## **WYJAŚNIENIE TREŚCI SPECYFIKACJI WARUNKÓW ZAMÓWIENIA**

### **„Rewitalizacja obiektu dworca kolejowego w Ozimku”**

przekazuje treść zapytania wraz z wyjaśnieniami:  
Pytania Wykonawcy oraz odpowiedzi Zamawiającego

Рис. 1, 2

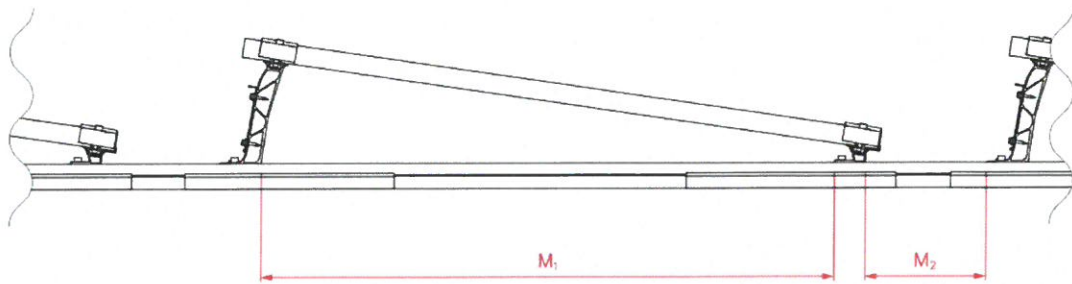
Jak należy montować panele fotowoltaiczne do dachu? Czy panele należy montować na płasko do dachu, czy na trójkątach?

**Poniżej zalecany sposób montażu paneli PV - dostosować do kątów połaci dachowej.**
